Název a evidenční číslo Stavby: III/2722 Semice, rekonstrukce Název stavebního objektu/provozního souboru (SO/PS): Rekonstrukce silnice III/2722 - investice kraje	Číslo SO/PS / / číslo Změny SO/PS: 101/5	Číslo ZBV: 15
---	---	-------------------------

Změnový list

Změna: Doplnění uličních vpustí

Změna: Doplnění šterbinových žlabů

km km km km km km km km km km km

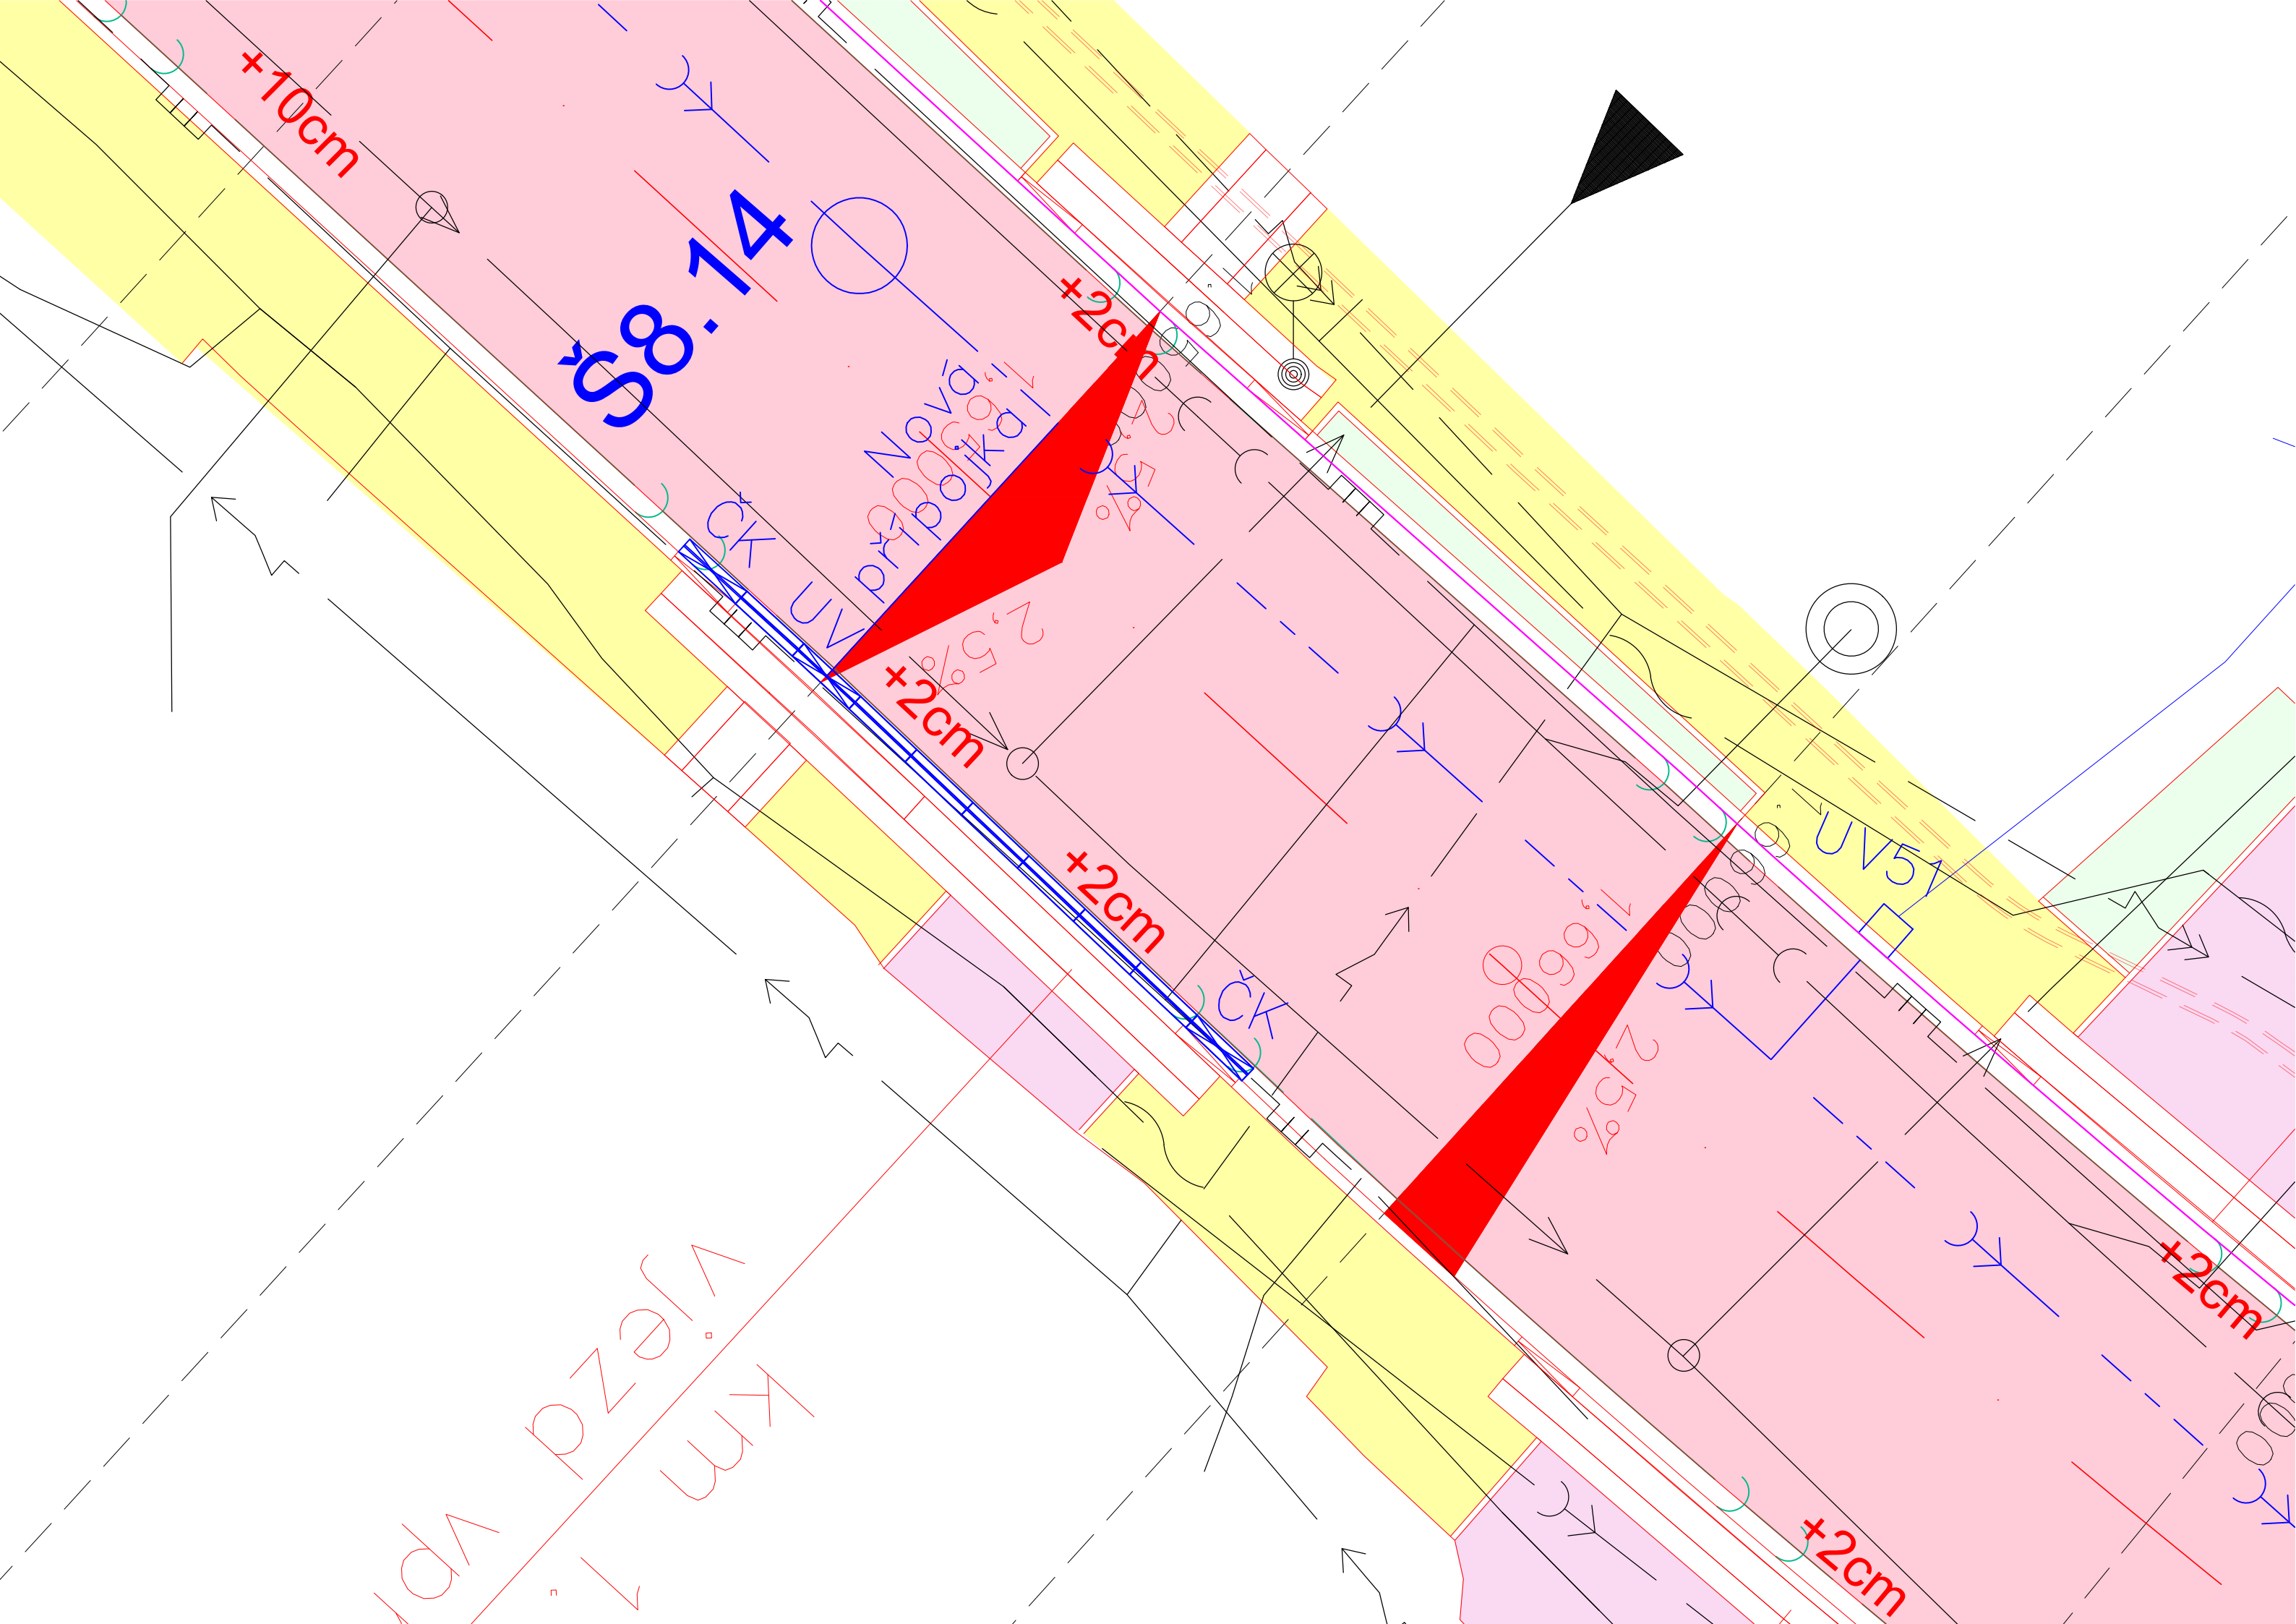
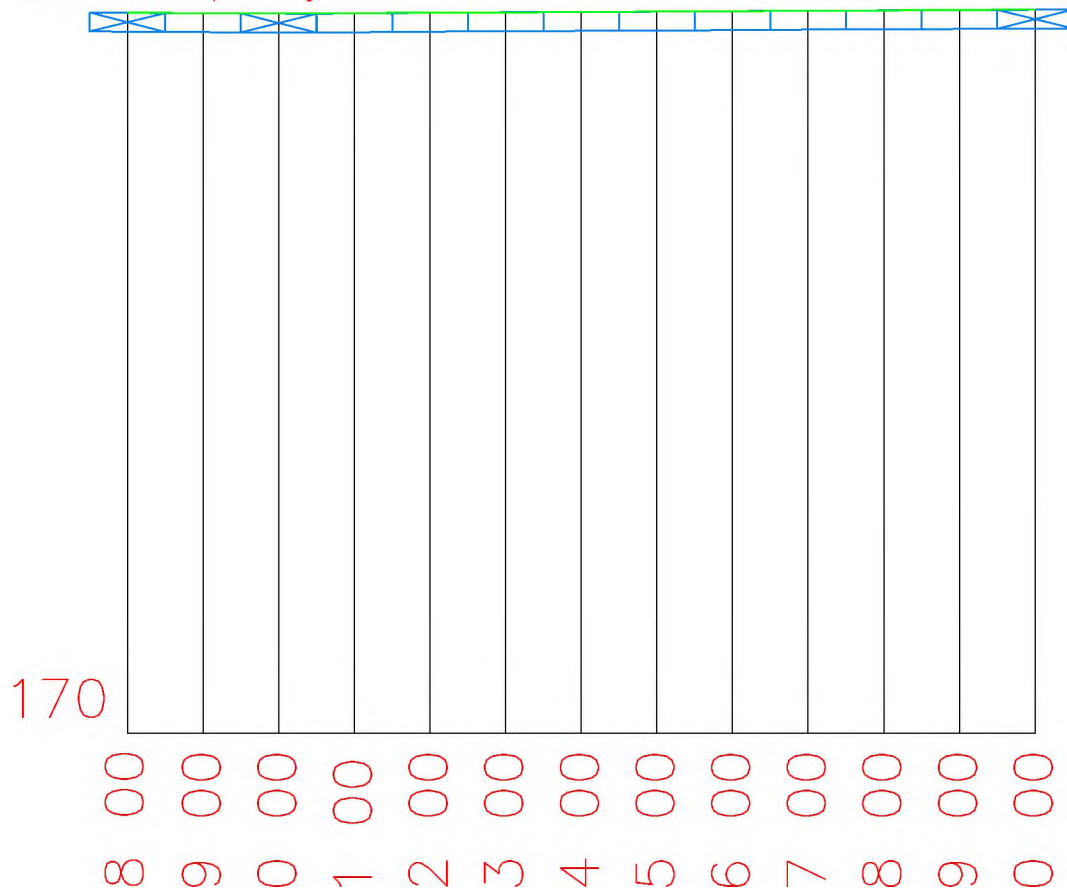
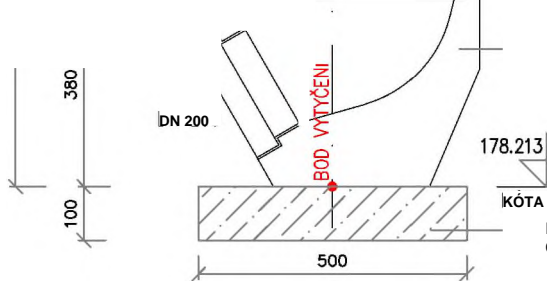
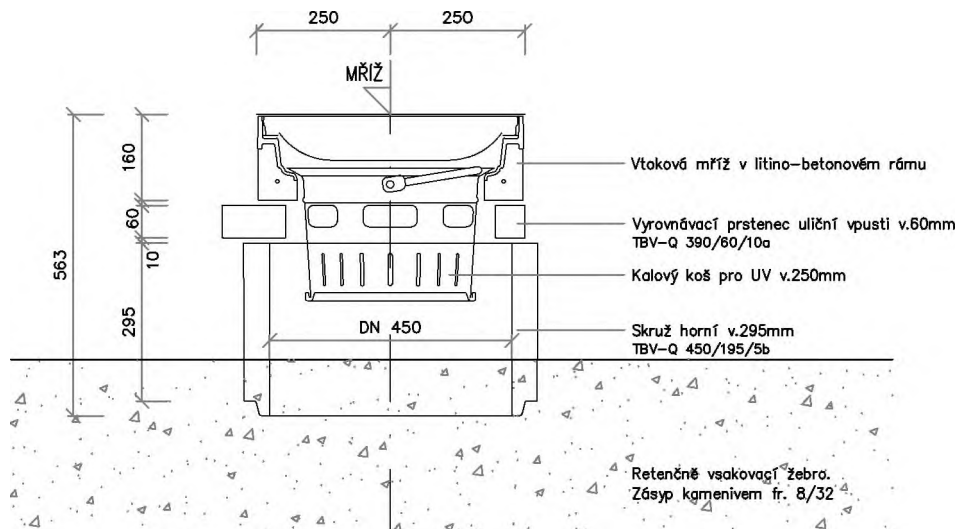
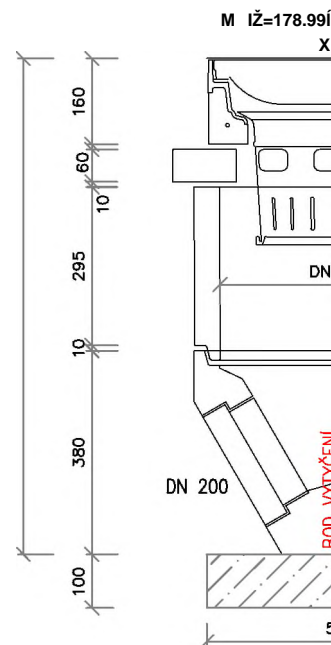
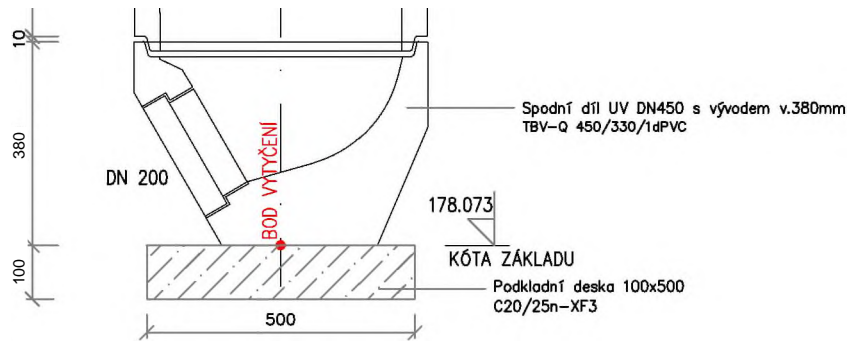
Toto dpracování, ze strany autorského dozoru spoívá v doplnění štrbinových žlabů v km 0,820 vlevo, v km 0,958 vpravo, v km 1,020 vlevo a v km 1,650 vpravo. Dále byly vlivem zanesení a nefunkčnosti stávající kanalizace, kdy tato skutečnost nebyla známa v době podání nabídky a nebyla uvedena v Zadávací dokumentaci, doplněny uliční vpusti v km 1,695-79, v km 1,708-74 vlevo a 4 vpusti v úseku 1,800 - 1,920 vpravo viz. Příloha . 1 - Výkres doplněných štrbinových žlabů a vpustí.

Odtok povrchových/dešových vod z komunikace byl v zadávací dokumentaci řešen primárně podélným a příčným sklonem komunikace. Voda je svedena ke kraji komunikace, kde v intravilánu jsou podél komunikace osazeny betonové obrubníky, které jsou součástí odvodňovacího systému. Dešová voda je následně přes uliční vpusti svedena do zrekonstruované dešové kanalizace. Rekonstrukce komunikace je vedena výhradně v koridoru stávající komunikace sokolitou zástavbou, kde jsou minimální podélné sklony. Tyto minimální podélné sklony bylo nutno zachovat z důvodu nutnosti napojení nemovitostí a dalších místních komunikací. Proto v některých místech (jedná se o místa, kde dochází k překlápění komunikace) se po realizaci vyskytly bezodtoková místa. Z těchto vodů byly v těchto místech dodatečně navrženy liniové odvodňovací (štrbinové žlaby), které z těchto míst s minimálním spádem odvedou dešovou vodu do dešové kanalizace.

Na základě výše uvedeného konstatujeme, že souhlasíme s doplněním odvodňovacích prvků, které nebyly součástí zadávací dokumentace PDPS.
